**Verslag huishoudelijke elektrische installatie op laagspanning en zeer lage spanning****Algemeen:**

Referentie: 008-20261001-03	Datum controle: 01/10/2026
Keurder: 008

Eigenaar: Ann Piette	EAN-code: 514448820060224017
Adres installatie: Zavelstraat 51, 3010 - Kessel Lo	Nummer teller(s): 1SAG1100942080
	Distributienetbeheerder installatie: Fluvius
Datum uitvoering installatie: ☐ Vóór 01/10/1981 ☒ Tussen 01/10/1981 en 01/06/2020 ☐ Vanaf 01/06/2020	
Type: ☒ Wooneenheid ☐ Niet-huishoudelijk ☐ PV ☐ Batterij ☐ Laadpaal

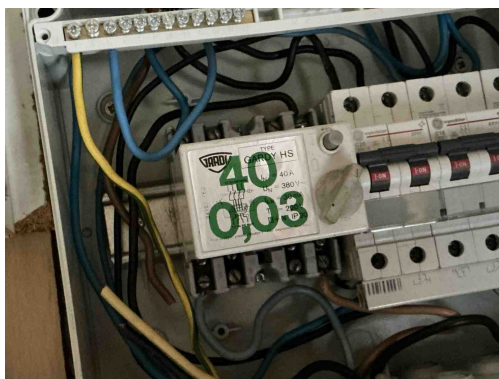
B17 - De voedingsspanning is niet op elk bord vermeld (Boek 1: 3.1.3.3).

Opmerking: Oa bord 1

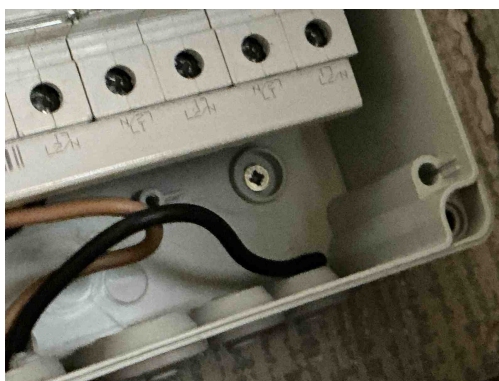
D24 - De differentieelstroombeschermingsinrichtingen die worden geplaatst in huishoudelijke installaties dienen tenminste van het type A te zijn (Boek 1: 5.3.5.3).

Opmerking: Oa bord 1

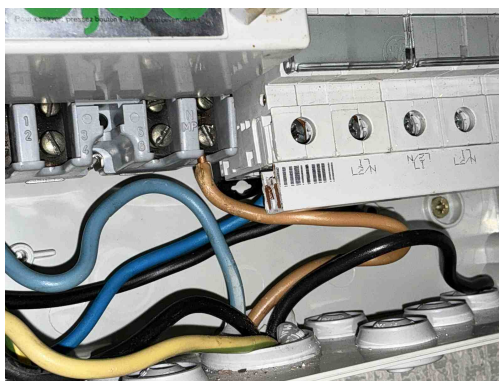
D04 - De hoofddifferentieelstroominrichting is niet verzegelbaar (Boek 1: 4.2.4.3).
Opmerking: Oa bord 1

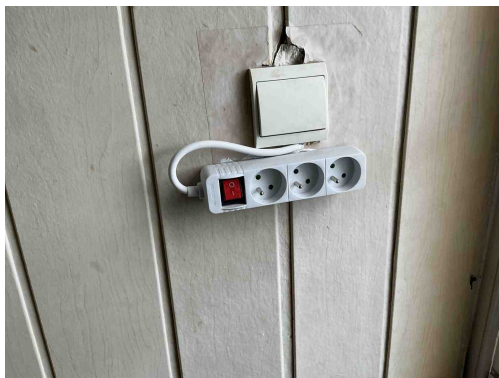
T21b - Het elektrisch materieel is niet geplaatst volgens de voorschriften van de fabrikant/ regels van goed vakmanschap. (Boek 1: 1.4.1.3) Oa kamgeleider niet afdoende afgedekt aan uiteiden. Zie kans op rechtstreekse aanraking plaatsingsfiche fabrikant.

Opmerking: Oa bord 1

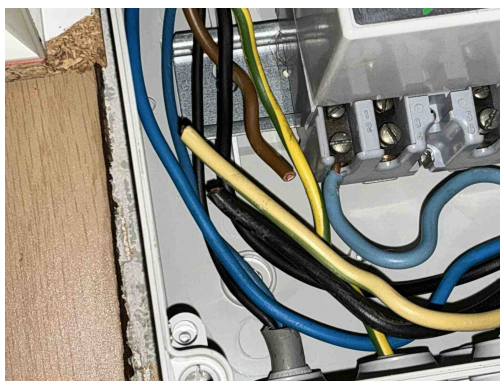
T21 - Het elektrisch materieel is niet geplaatst volgens de voorschriften van de fabrikant/ regels van goed vakmanschap. (Boek 1: 1.4.1.3)

Opmerking: Oa losse geleiders niet afgedekt bord 1, contactdoos dient niet voor de toepassing keuken,

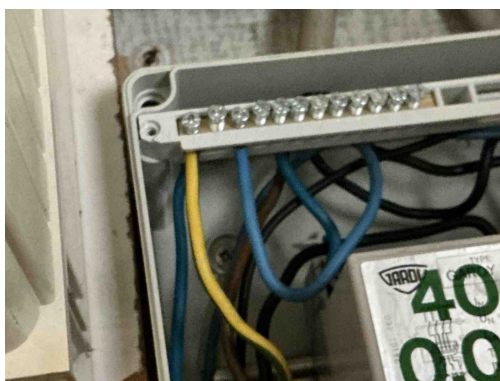
T21 - Het elektrisch materieel is niet geplaatst volgens de voorschriften van de fabrikant/ regels van goed vakmanschap. (Boek 1: 1.4.1.3)

Opmerking: Oa losse geleiders niet afgedekt bord 1, contactdoos dient niet voor de toepassing keuken,

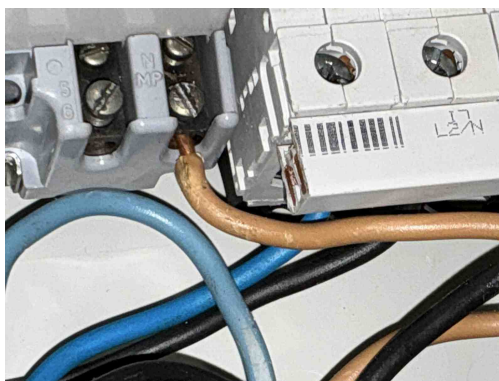
A09 - De isolatie van de aardgeleider en/of beschermingsgeleider is niet gekenmerkt door de geel / groene kleurencombinatie (Boek 1: 5.4.3.3).

Opmerking: Oa bord 1

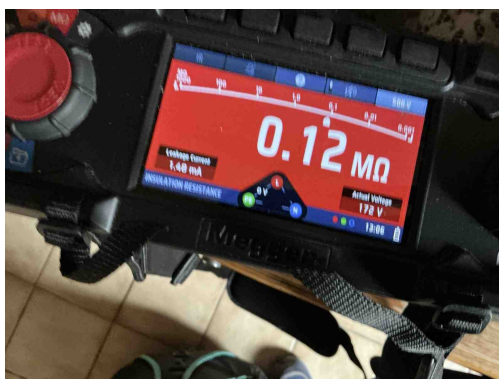
C18 - Het gebruik van een geïsoleerde geleider met de geel/groene kleurencombinatie als actieve geleider is niet toegestaan (Boek 1: 5.1.6.2).
Opmerking: Oa bord 1

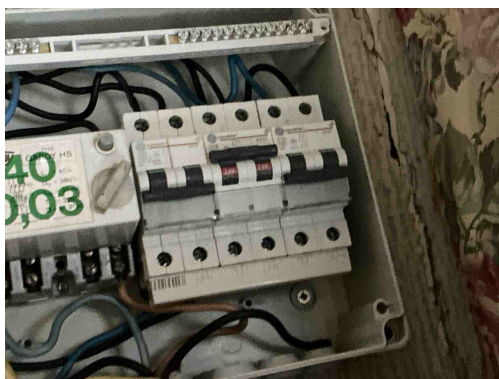
I01 - De waarde van de isolatieweerstand per kring dient tenminste 0,50 Mohm ($1000 \times U_{test}$) te zijn (Boek 1: 6.4.5.1).
Opmerking: Oa automaat C16 geeft een waarde van 0,12 Mohm

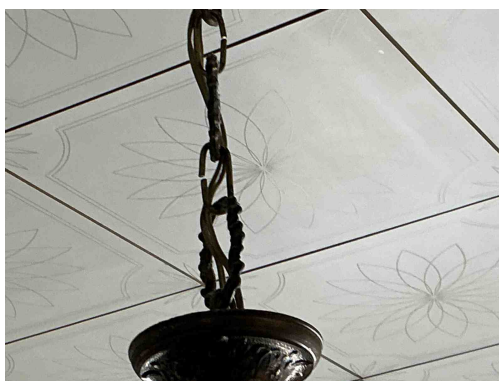
I01 - De waarde van de isolatieweerstand per kring dient tenminste 0,50 Mohm ($1000 \times U_{\text{test}}$) te zijn (Boek 1: 6.4.5.1).
Opmerking: Oa automaat C16 geeft een waarde van 0,12 Mohm

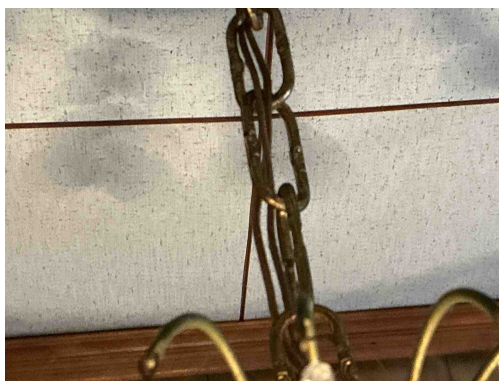
C27 - Het gebruik van geleiders van het type VTLMB (côte-à-côte) is niet toegestaan (Boek 1: 1.4.2.1).
Opmerking: Oa algemeen,

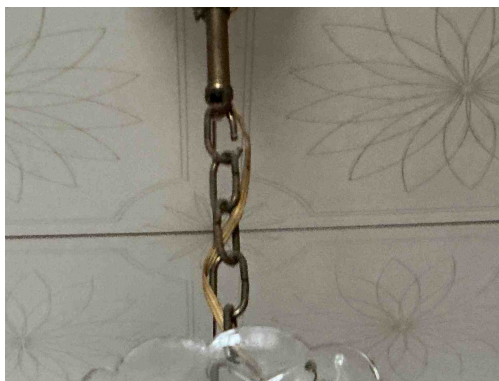
C27 - Het gebruik van geleiders van het type VTLMB (côte-à-côte) is niet toegestaan (Boek 1: 1.4.2.1).
Opmerking: Oa algemeen,

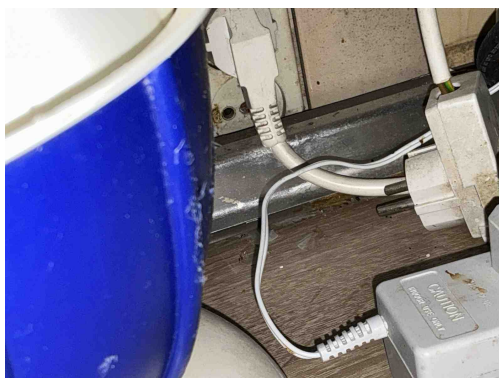
C27 - Het gebruik van geleiders van het type VTLMB (côte-à-côte) is niet toegestaan (Boek 1: 1.4.2.1).
Opmerking: Oa algemeen,

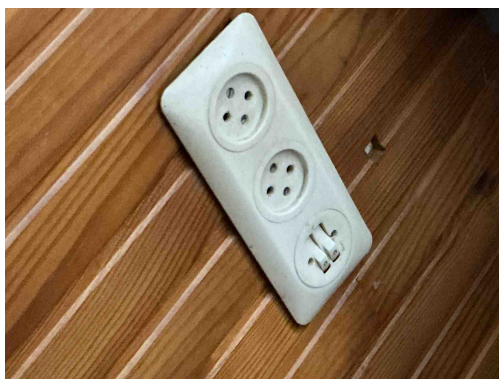
T11 - De contactdozen waarvan de toegekende stroomsterkte maximaal 16A en de toegekende spanning maximaal 250V bedraagt en niet bedoeld zijn voor de voeding van een of meerdere verbruikstoestellen voor een specifiek doel en niet geplaatst zijn in of op schakel- en verdeelborden, beschikken niet of IPXX-D (incl. gemeenschappelijke delen residentieel geheel) (Boek 1: 4.2.2.3/5.3.5.2).

Opmerking: Oa algemeen,

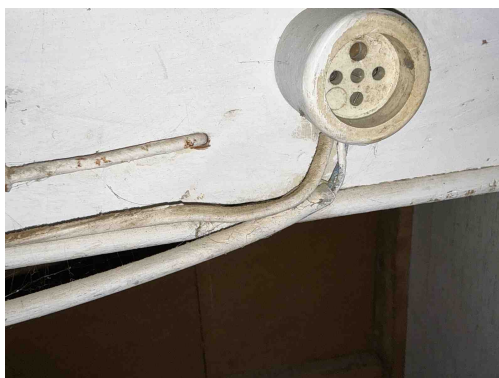
T11 - De contactdozen waarvan de toegekende stroomsterkte maximaal 16A en de toegekende spanning maximaal 250V bedraagt en niet bedoeld zijn voor de voeding van een of meerdere verbruikstoestellen voor een specifiek doel en niet geplaatst zijn in of op schakel- en verdeelborden, beschikken niet of IPXX-D (incl. gemeenschappelijke delen residentieel geheel) (Boek 1: 4.2.2.3/5.3.5.2).

Opmerking: Oa algemeen,

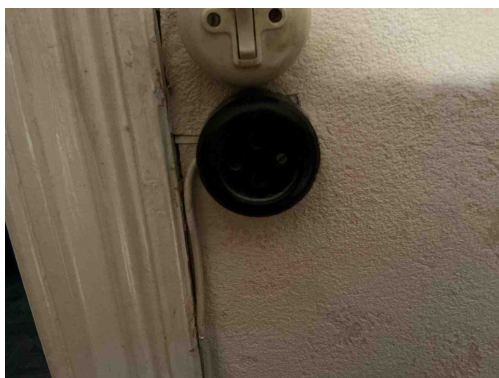
T13 - Opbouwcontactdozen en/of -schakelaars zonder achterplaatje mogen niet rechtstreeks op een brandbare ondergrond bevestigd worden (Boek 1: 4.3.3.5).

Opmerking: Oa trap zolder.

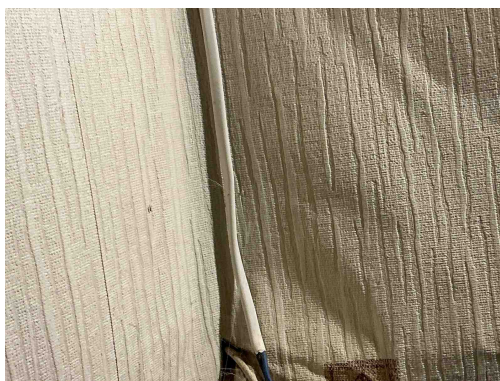
T11 - De contactdozen waarvan de toegekende stroomsterkte maximaal 16A en de toegekende spanning maximaal 250V bedraagt en niet bedoeld zijn voor de voeding van een of meerdere verbruikstoestellen voor een specifiek doel en niet geplaatst zijn in of op schakel- en verdeelborden, beschikken niet of IPXX-D (incl. gemeenschappelijke delen residentieel geheel) (Boek 1: 4.2.2.3/5.3.5.2).

Opmerking: Oa algemeen,

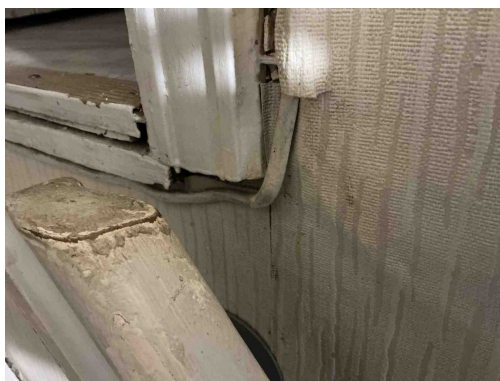
C21 - Het gebruik van geleiders van het type VOB, zonder bijkomende afscherming is niet toegestaan (Boek 1: 5.2.9.6).

Opmerking: Oa badkamer, trap

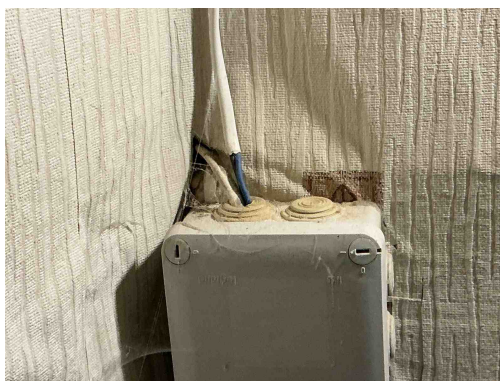
C38 - Het gebruikte kabeltype (snoerkabel) voldoet niet aan de specificaties die van toepassing zijn op voedingsleidingen voor vaste installatie (Boek 1: 1.4.2.1, 5.2.6.2).

Opmerking: Oa trap,

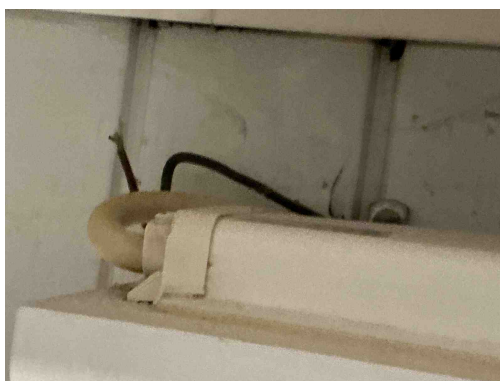
C21 - Het gebruik van geleiders van het type VOB, zonder bijkomende afscherming is niet toegestaan (Boek 1: 5.2.9.6).
Opmerking: Oa badkamer, trap

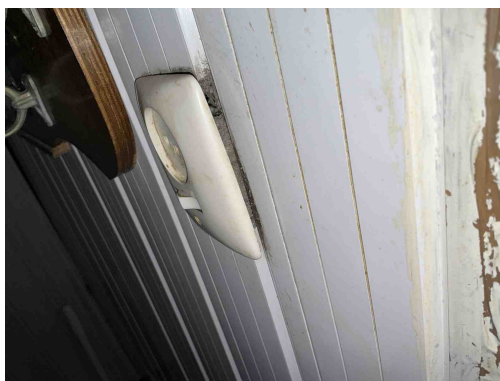
T22 - Het elektrisch materieel in volume 2 van de ruimte die een bad en/of douche bevat is niet in overeenstemming met het toegelaten materieel (nl. vaste machines of toestellen (incl. de contactdozen en bedieningstoestellen), contactdozen individueel beschermd door een beschermingstransformator met een vermogen van maximaal 100W, contactdozen beschermd door een differentieelstroominrichting met zeer grote gevoeligheid (10mA) en bedieningstoestellen gevoed op laagspanning). (Boek 1,

Onderafdeling 7.1.5.3. (d))
Opmerking: Oa lamp en schakelaar

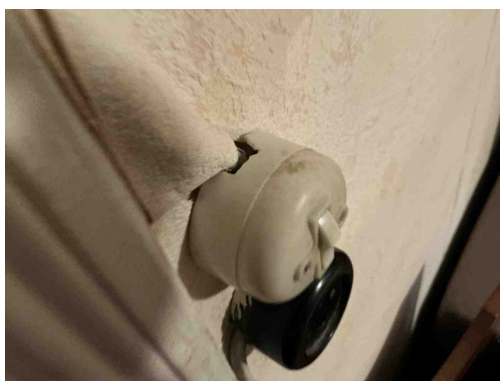
T10 - Bepaalde contactdozen en/of schakelaars zijn niet degelijk bevestigd (Boek 1: 1.4.1.3).
Opmerking: Oa badkamer

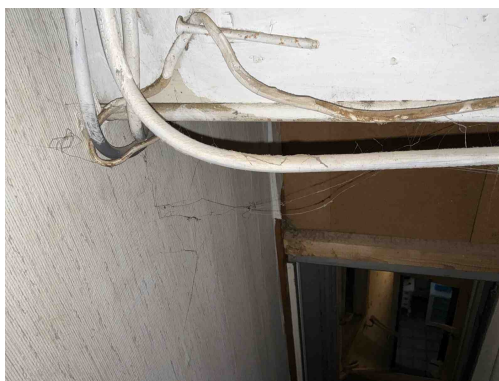
T09 - Bepaalde contactdozen en/of schakelaars zijn beschadigd (Boek 1: 1.4.1.3).
Opmerking: Oa slaapkamer 1

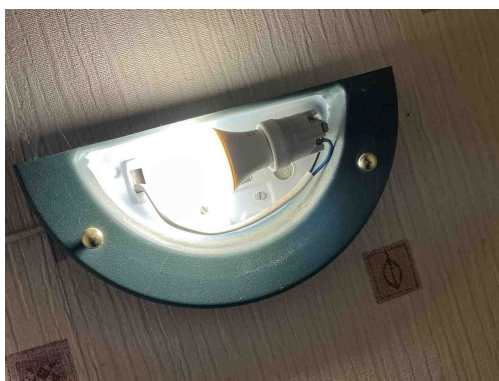
C24 - De afstand tussen de elektrische leiding(en) en niet elektrische leiding(en) is onvoldoende (Boek 1: 5.2.8).
Opmerking: Oa trap zolder

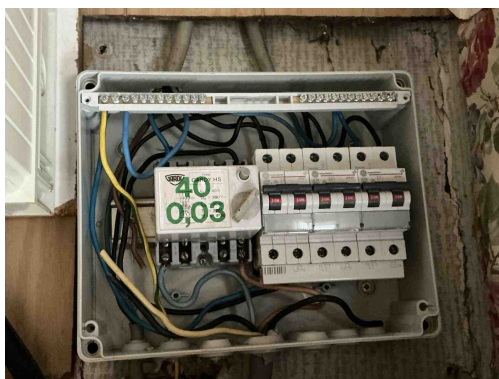
T23 - Het elektrisch materiaal is beschadigd. (Boek 1: 1.4.1.3).
Opmerking: Oa lamp trap
